増設雑固体廃棄物焼却設備
焼却炉境界部の構造変更ならびに、
管理対象区域の適正化についての補足資料

2021年8月23日

東京電力ホールディングス株式会社

添付資料-14 放射性物質の散逸防止に関する説明書 図-2 焼却炉境界部の構造

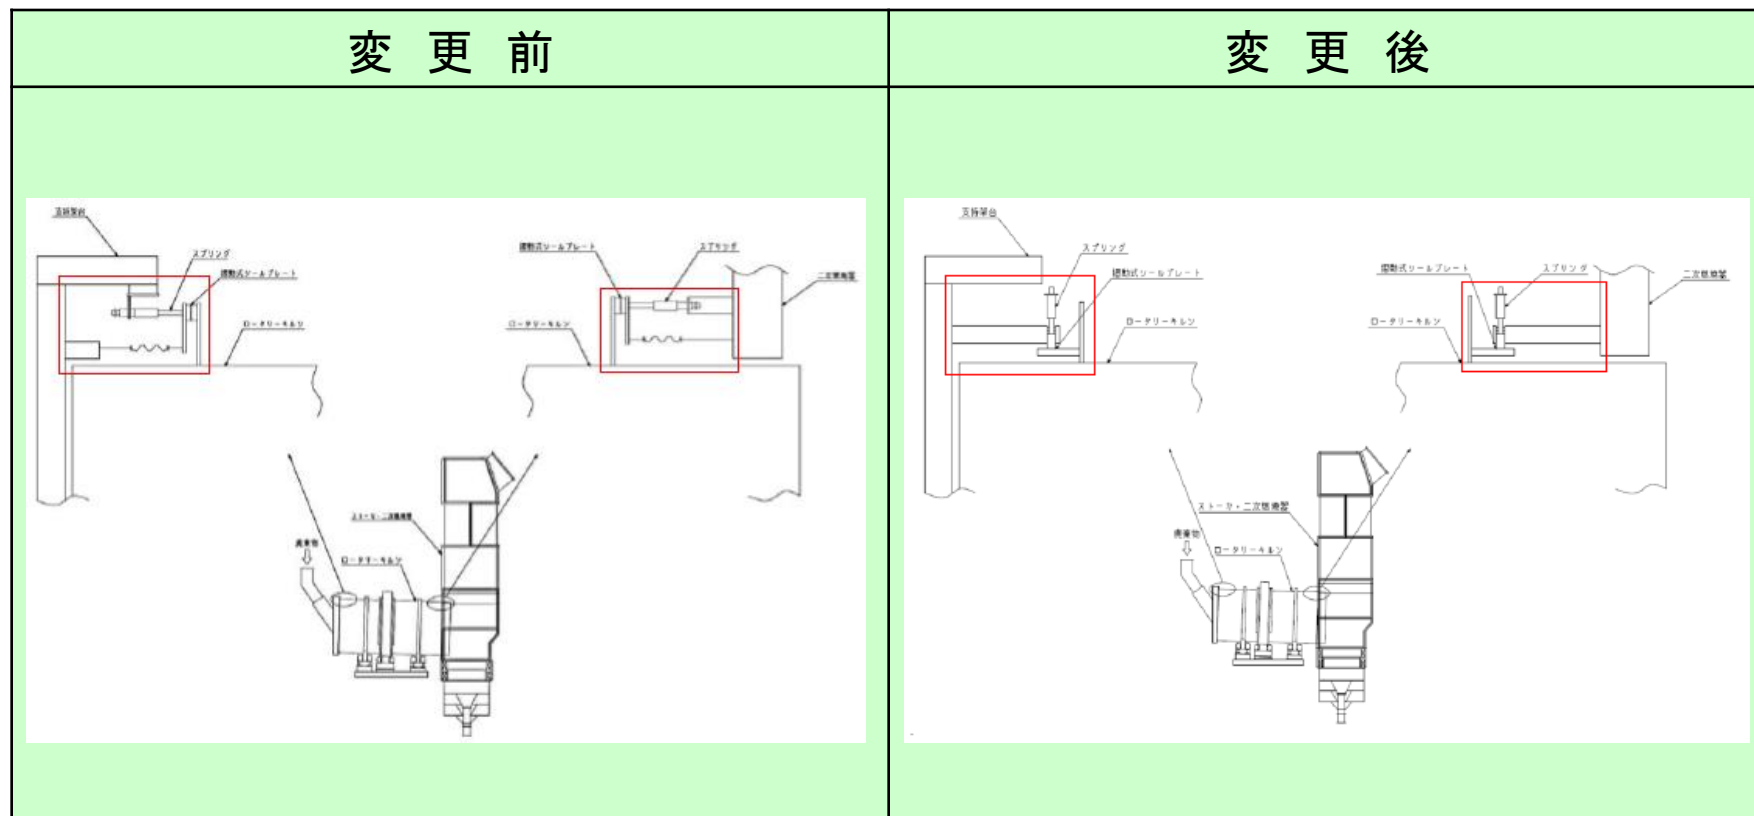
増設焼却炉境界部について、構造の変更を行う。

参考資料にロータリーキルン摺動部構造の変更前後について記載

添付資料－15 増設雑固体廃棄物焼却設備の設置について（工程）

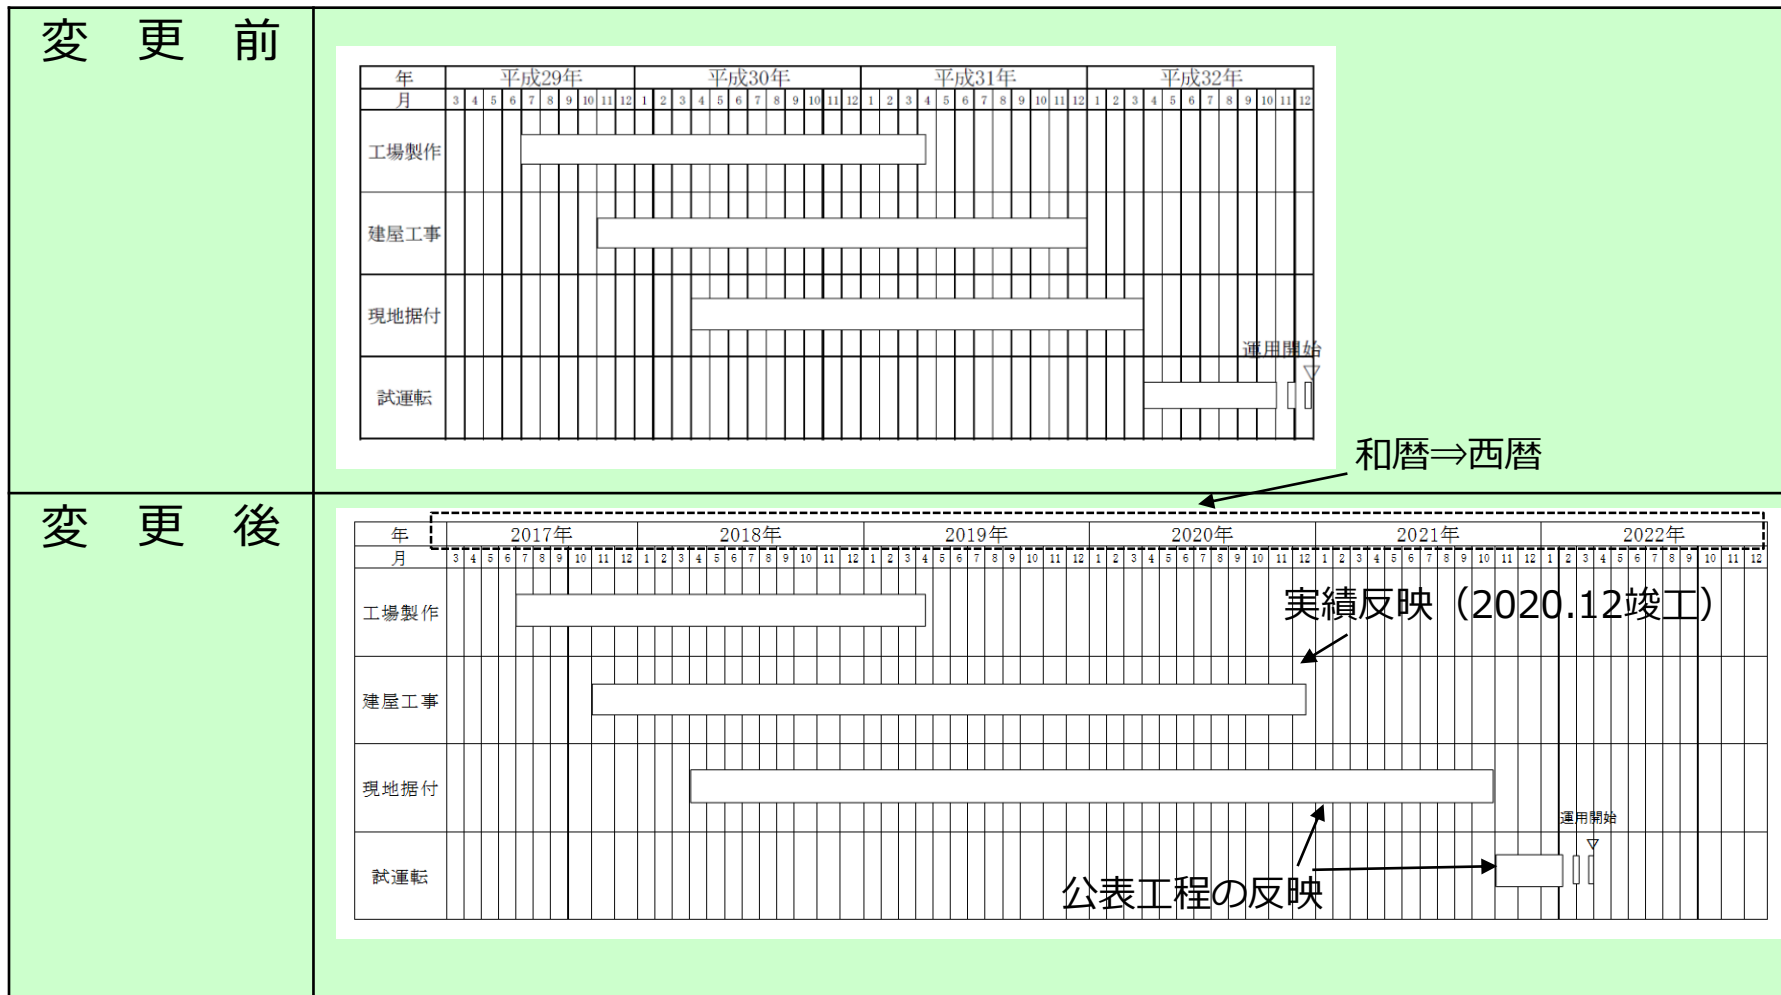
ロータリーキルン摺動部構造の新設計に伴う工程の見直し

第1編、第2編共通
添付資料-1 管理区域図

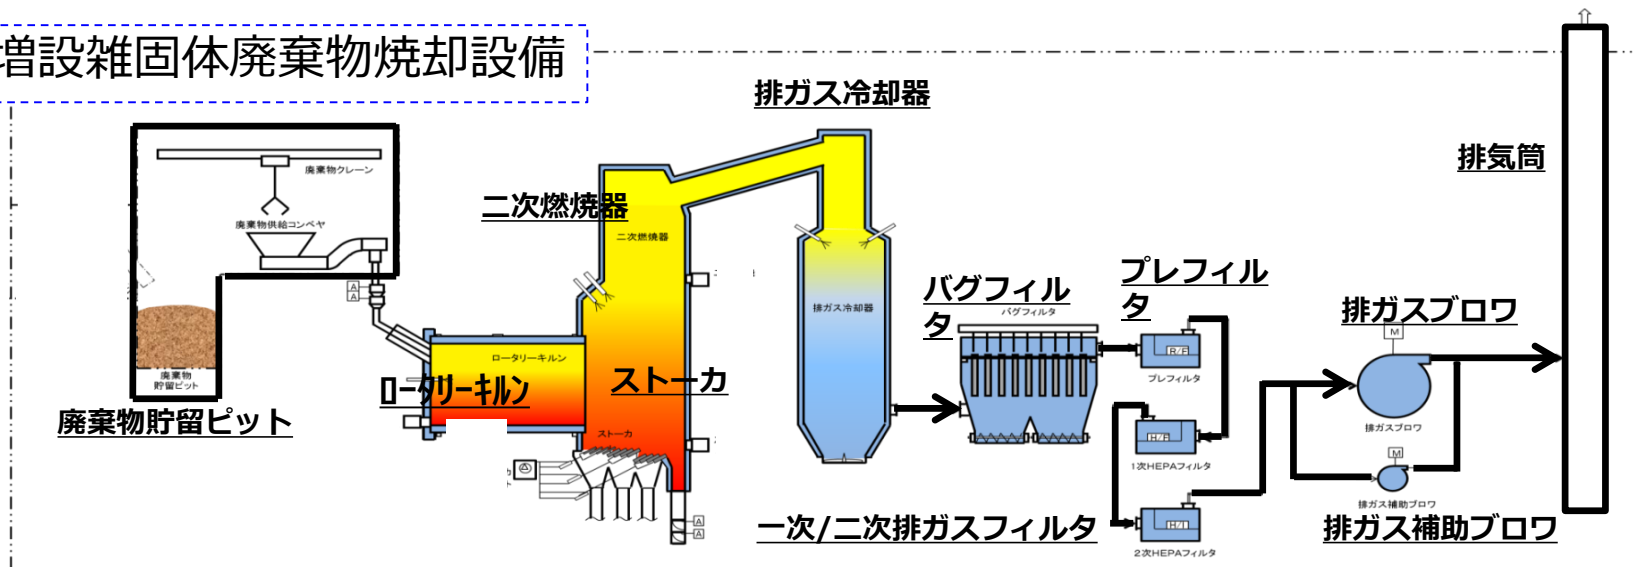
- 下記理由から、現行の管理対象区域から管理区域設定・解除エリア（非管理区域）へ見直す。尚、当該変更に伴う変更影響等は特になし
- 当該エリアは、HEPAフィルタ通過後のエリア故、放射性物質は除去されている。
- 現行では、当該エリア入退室の際、防護装備の着脱の必要がある。（HE発生への恐れ）

【参考】ロータリーキルンシール部の構造図

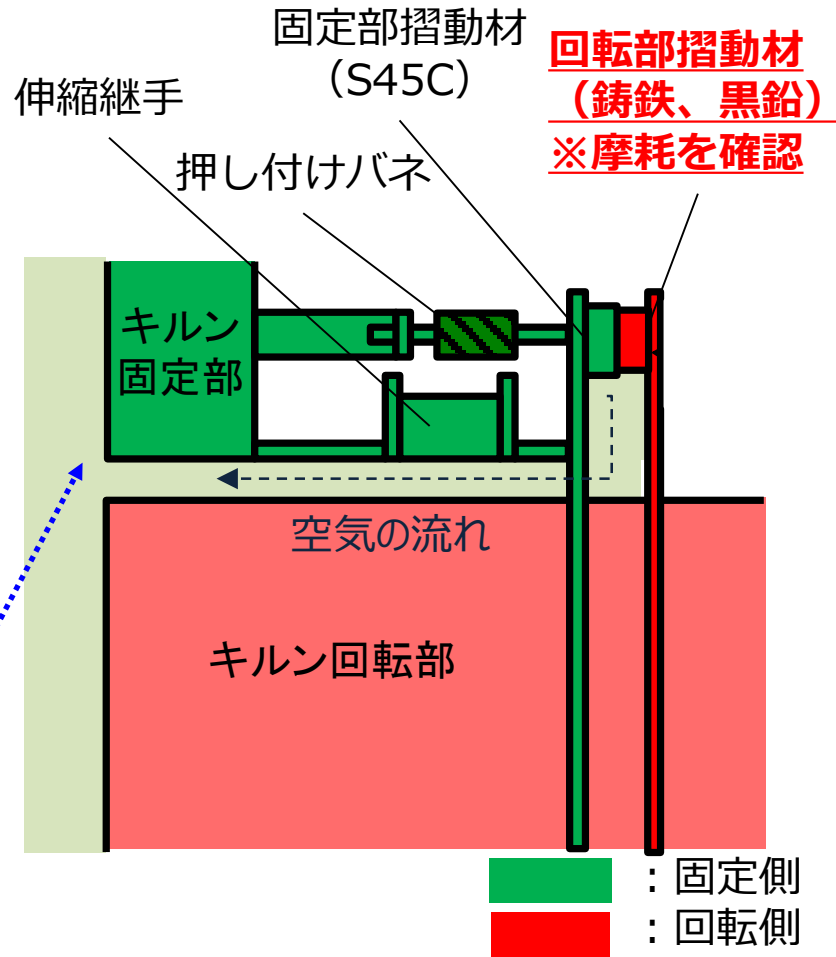
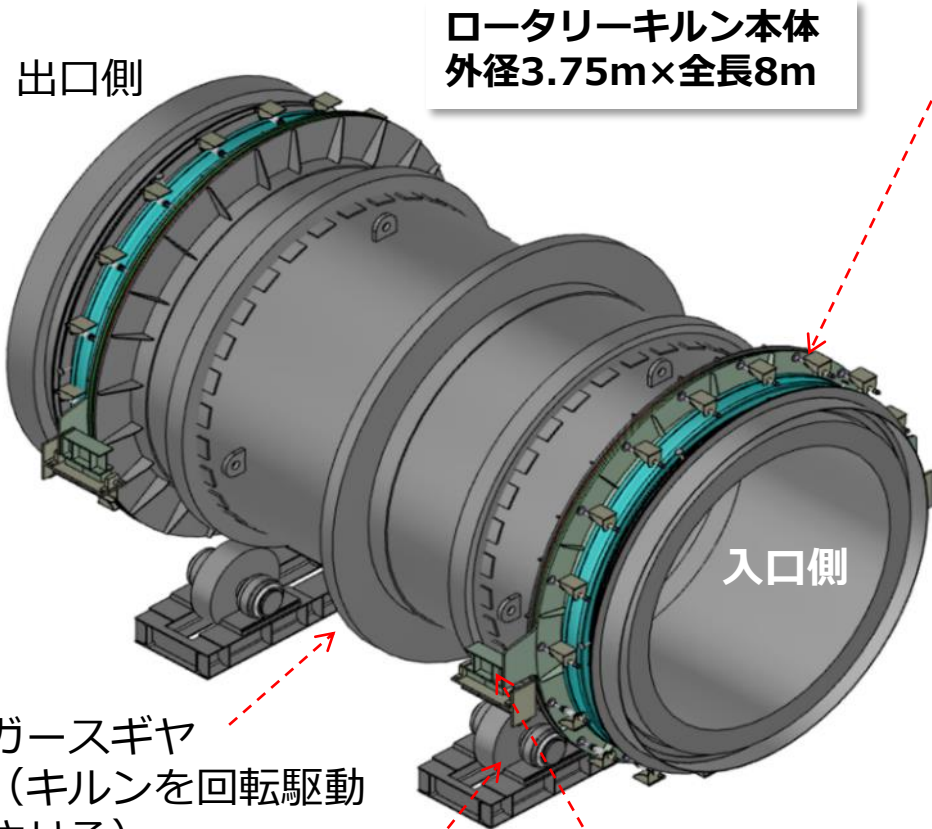
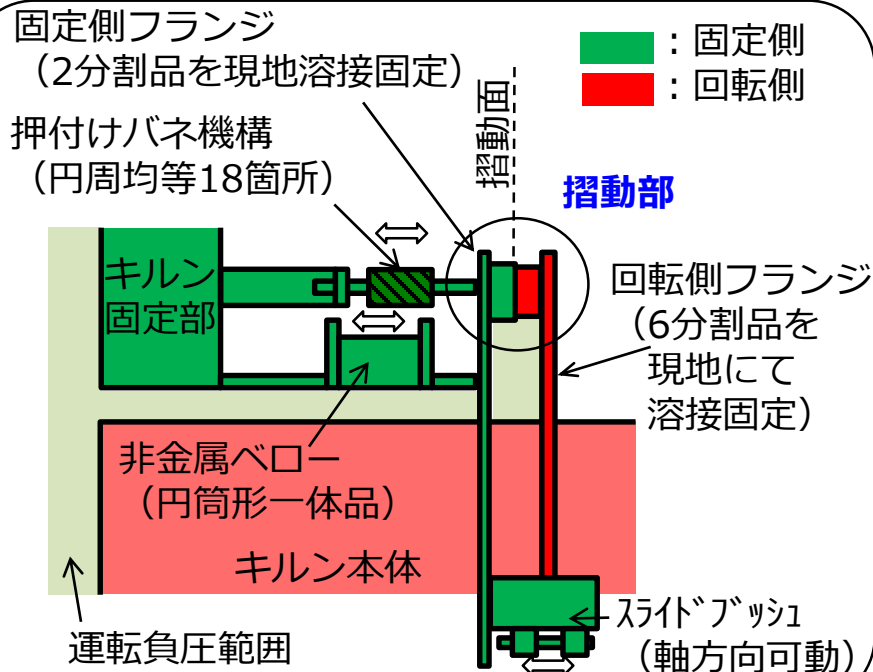
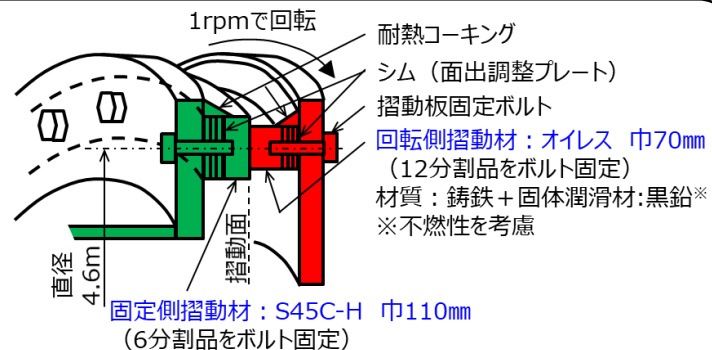
- 2020年11月、乾燥焚運転後の点検において、ロータリーキルン摺動部の回転摺動材に、想定を超える摩耗を確認（取付時の厚さ40mmが10mm程度まで減耗。設計時では約6.5mm/年の摩耗量を想定）。調査の結果、「ロータリーキルンの軸ブレ」及び「固定フランジの溶接歪」が事象の原因と推定され、このため当該部の設計変更が必要となった。
- 増設焼却炉建屋内の管理対象区域の一部を、運用面を考慮して非管理区域へと見直す。

約40mm⇒10mm
程度まで減耗

当該設備のシール部は、キルンの回転ブレを考慮していない構造であった
